Rocade Ouest de Mende

DOSSIER D'ENQUÊTE PRÉALABLE

*Réponses et compléments apportés par
le Maître d'ouvrage sur l'avis de l'autorité
environnementale du 11 mai 2011*

Carte 3 : Aire d'étude du programme de contournement de Mende (bande de 300m) :

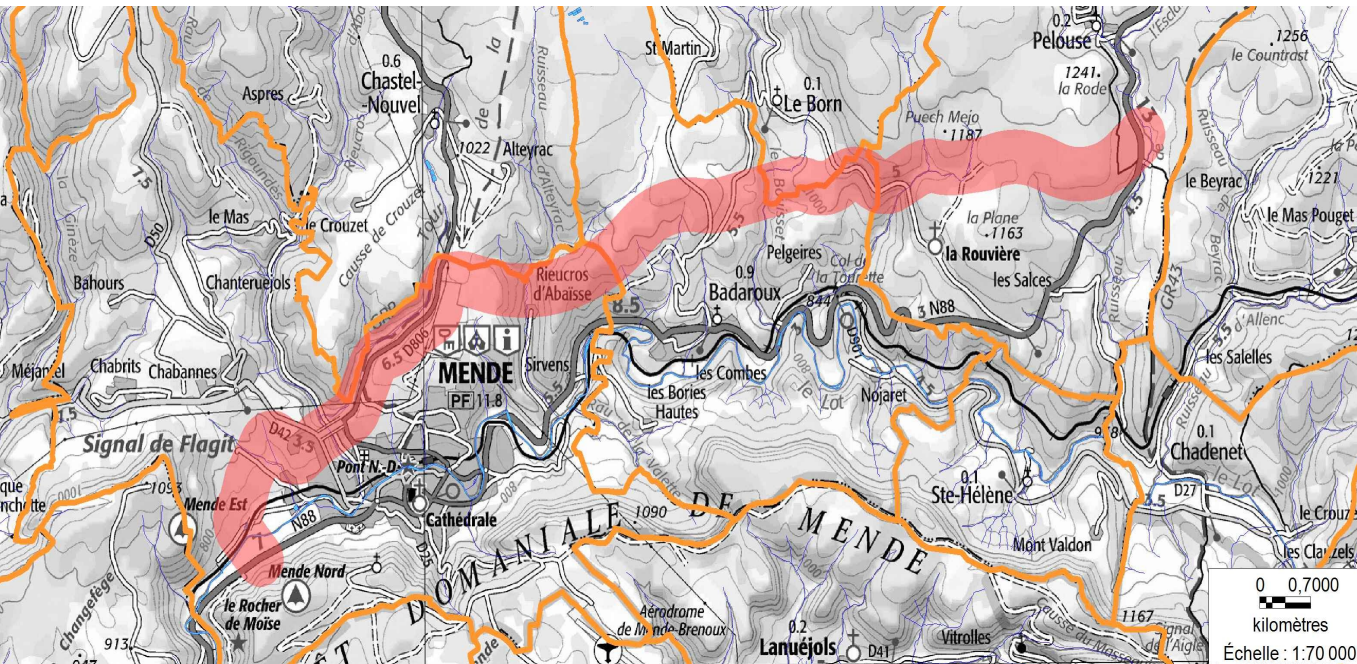
L'autorité environnementale recommande d'illustrer par des cartes, photomontages, coupes ou schémas, le chapitre de l'étude d'impact consacré aux impacts du programme.

L'analyse environnementale a été réalisée dans une bande d'étude large de 300 mètres et centrée sur l'axe du projet retenu à la suite des études préliminaires. Cependant, l'analyse a pris en compte autant de fois que nécessaire des enjeux situés au-delà de cette bande de 300 mètres de manière à intégrer l'ensemble des préoccupations environnementales. Ainsi, la notion d'aire d'étude est fortement liée à la nature des thèmes environnementaux analysés. Certains paramètres comme le paysage nécessitent en effet une appréciation dans un périmètre élargi, correspondant aux limites d'influence du projet. L'aire d'étude comprend les communes suivantes : Mende, Badaroux, Chastel-Nouvel, Le Born et Pelouse.

Carte 10 : Organisation du réseau routier et urbanisation autour de la rocade

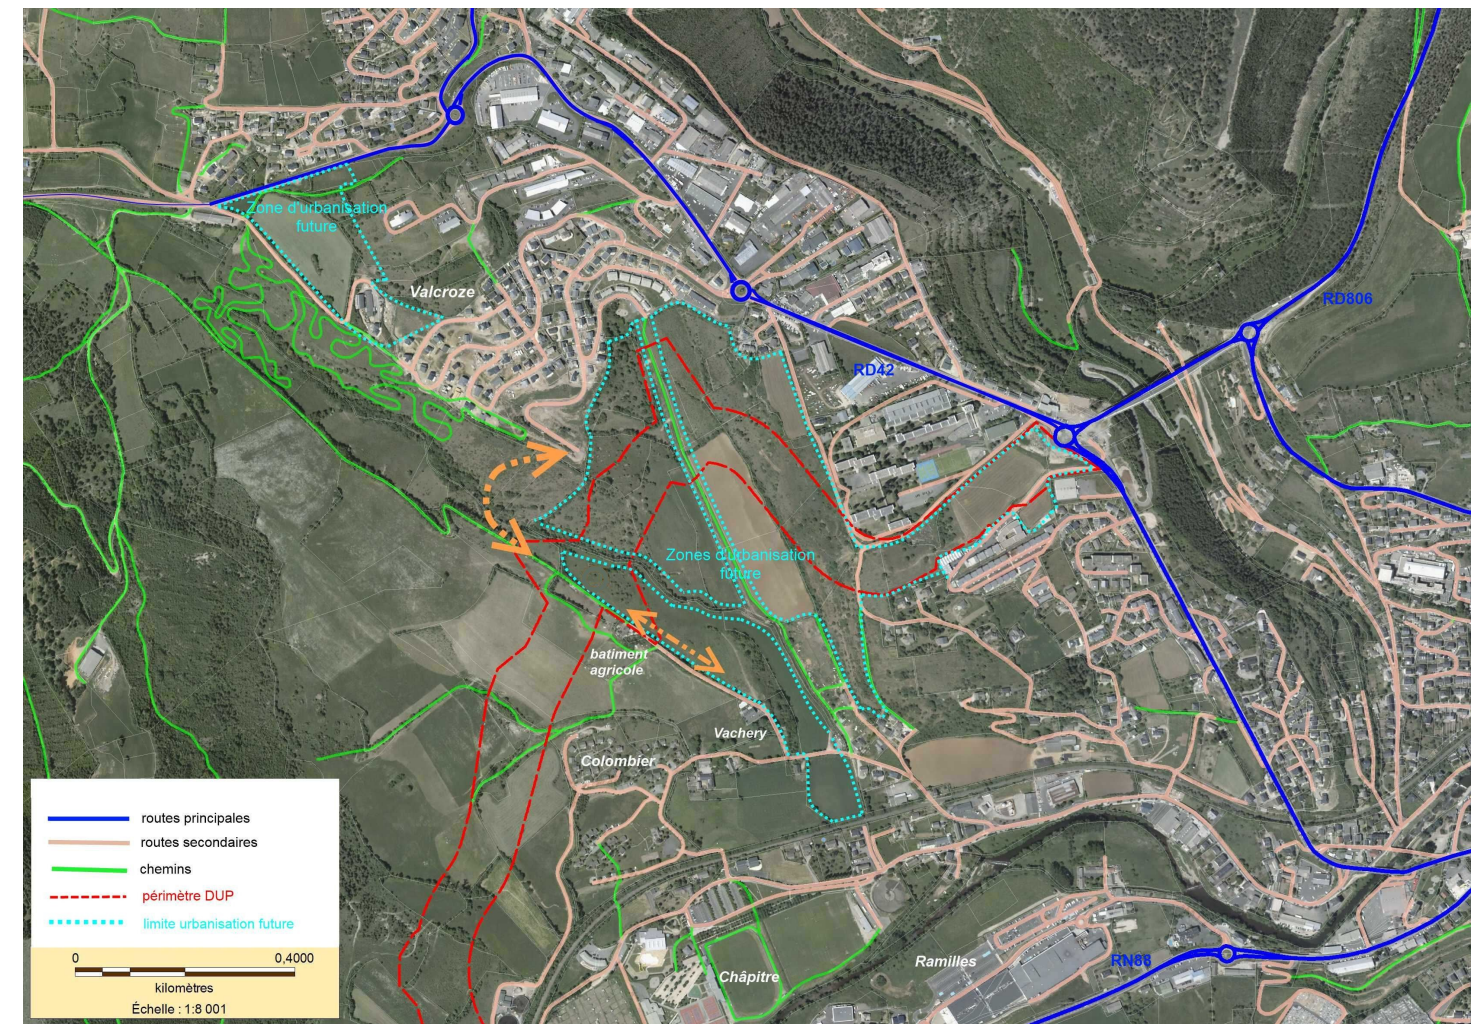
L'autorité environnementale recommande pour la bonne compréhension par le public de présenter la compatibilité du flux de transit que doit assurer la rocade avec un trafic local s'insérant dans le giratoire de la Vacherie, alors que la notice du dossier DUP (Pièce C §1.2.2.4) précise que « la rocade doit rester étanche entre ses deux extrémités pour réserver son attractivité au flux de transit. »

A la demande de la Ville de Mende pendant la concertation de 2008, un carrefour giratoire pourra à terme remplacer le carrefour à niveau du chemin de la Vacherie pour s'adapter à l'urbanisation future de la Combe. Son rôle sera d'assurer un accès « riverain » pour les lotissements situés en bordure de l'axe. Cependant dans l'intérêt du trafic de transit sur cet axe, il n'est pas prévu à terme d'autre accès sur la rocade ouest de Mende.

On note que le carrefour différé n'assurera pas le maillage du réseau structurant de la Ville (RD42/RD50/RD806/RN88) et que, par conséquent, **il n'est pas de nature à capter d'autre trafic que celui des riverains des quartiers proches de la rocade.**

Ce carrefour n'est donc pas incompatible avec l'objectif d'attractivité pour le transit nord – Sud par la rocade. Il est en outre positionné à 1 150 m du carrefour giratoire le plus proche (Rieucros - RD42)

Schéma explicatif du franchissement de la vallée du Lot (image de synthèse) :

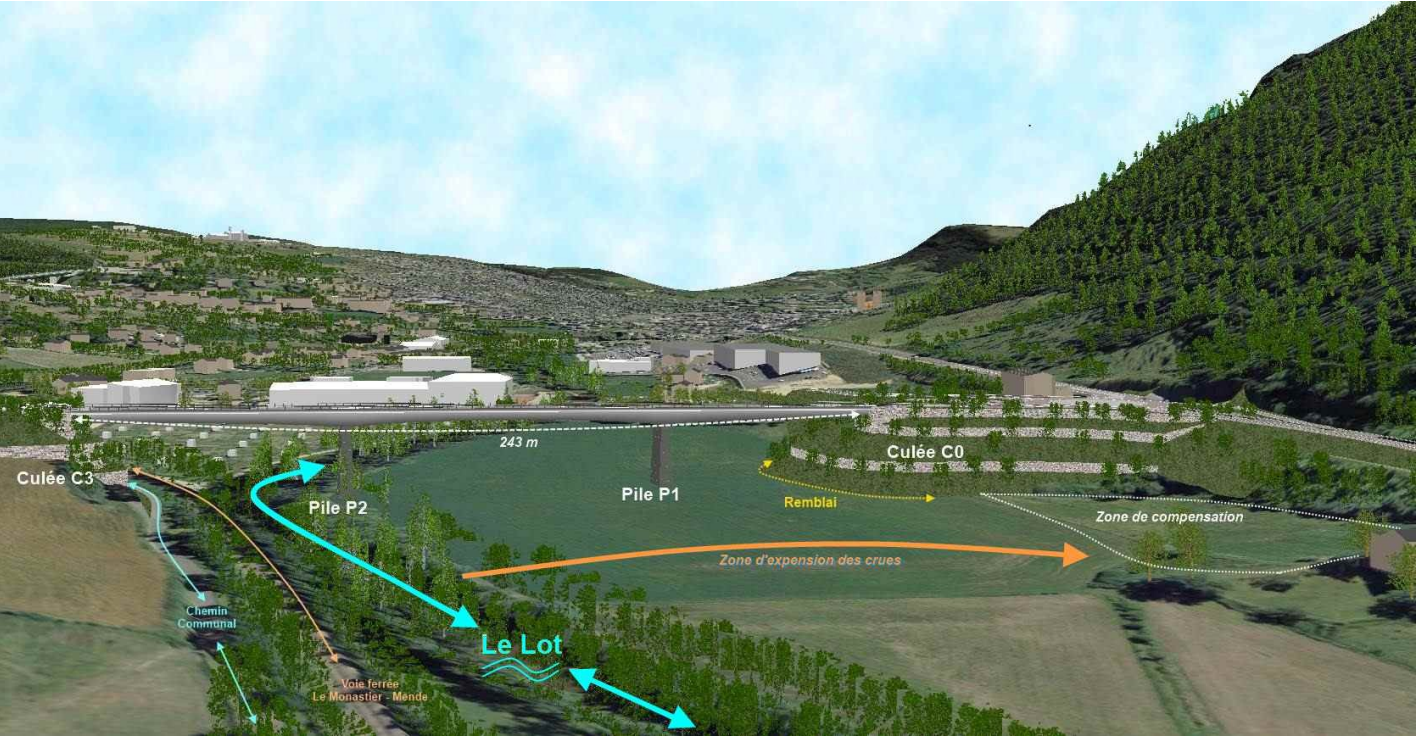
Pour la bonne information du public, l'autorité environnementale recommande de compléter le dossier en reformulant les explications ayant conduit aux conclusions de l'étude hydraulique et en indiquant le devenir des matériaux excavés.

Les études hydrauliques ont démontré que pour franchir le Lot, une ouverture de 40m et un ouvrage de décharge de 40m en rive gauche satisfaisaient à un impact faible sur l'élévation de la cote d'eau en cas de crue centennale. Le maître d'ouvrage a souhaité atteindre un objectif de transparence totale de l'ouvrage d'art. C'est pourquoi il a été préféré un viaduc à 3 travées (2 piles intermédiaires et 2 culées d'extrémité) qui s'élève d'environ 20m au dessus de la vallée du lot pour franchir la longueur totale de la brèche de 243m.

Dans le lit mineur (la zone d'écoulement habituel du Lot), il n'y a aucun appui (pile ou culée).

En lit majeur (zone d'expansion naturelle des crues), les éléments faisant obstacle à l'écoulement sont les 2 piles d'une largeur de 2m et les remblais des culées sur les deux rives.

Ces éléments ont été pris en compte dans la modélisation d'une crue centennale (391 m³/s) et exceptionnelle (1 300 m³/s) du Lot en comparant la situation avec le projet ainsi réalisé et celui de l'état actuel. Il a été recherché l'impact du projet sur l'élévation du niveau des eaux en amont (vers Mende).

Les résultats basés sur les modèles hydrauliques indiquent que tant pour la crue centennale de référence que pour la crue exceptionnelle pour laquelle l'impact des ouvrages devait être évalué, l'exhaussement de la ligne d'eau amont est inférieur à 1 cm ce qui signifie eu égard à la précision du modèle un impact négligeable. L'impact du projet sur les vitesses d'écoulement démontre un accroissement de 0,2 m/s ce qui révèle un impact également négligeable.

Cette analyse conduit à affirmer la transparence hydraulique totale de l'ouvrage réalisé pour les écoulements du Lot.

Carte 11 : Extrait du PPRI de Mende :

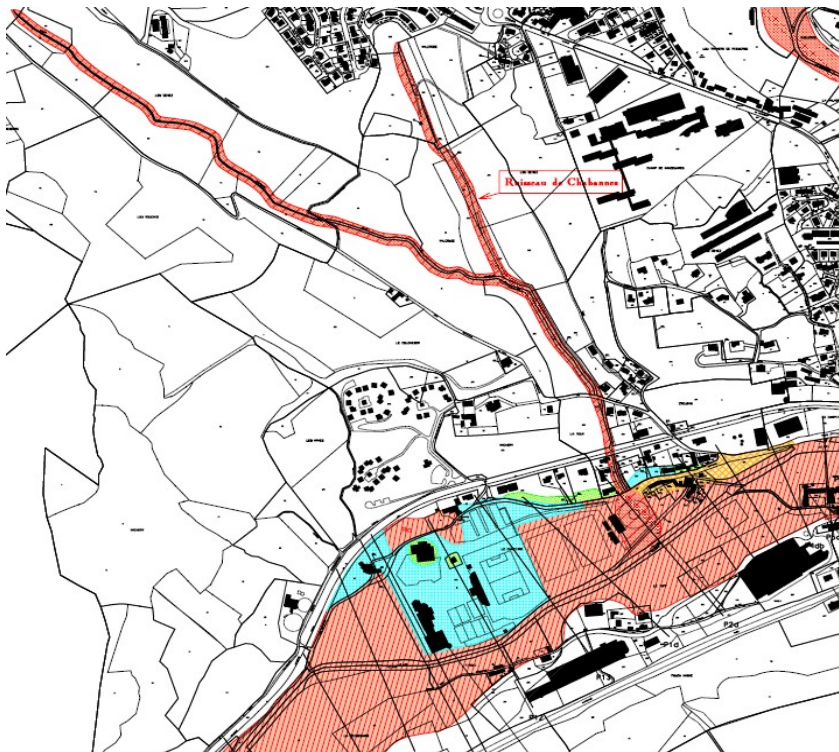
L'AE recommande de justifier que la construction de l'ouvrage de Fontpoure réduisant la zone à maintenir sans aménagement prévue de part et d'autre du ruisseau de Fontpoure est compatible avec les dispositions du PPRI.

Le ruisseau de Fontpoure est classé en zone rouge du PPRI (Plan de Prévention du Risque d'Inondation) de Mende au titre « des bandes de précaution à préserver de part et d'autre des axes d'écoulement périurbains ».

Le chapitre IV-3 du règlement PPRI concernant le ruisseau de « Chabanes » (appelé « Valcroze » dans l'étude) et par extension le ruisseau de Fontpoure, précise par dérogation au principe de préservation sur 10 m de tout aménagement :

Au droit du ruisseau de Fontpoure, le maître d'ouvrage a retenu un ouvrage de 4m de large sur 4 m de hauteur, restituant des capacités hydrauliques supérieures à celles préconisées par l'étude. **Ces principes sont compatibles avec les préconisations du PPRI de Mende.**
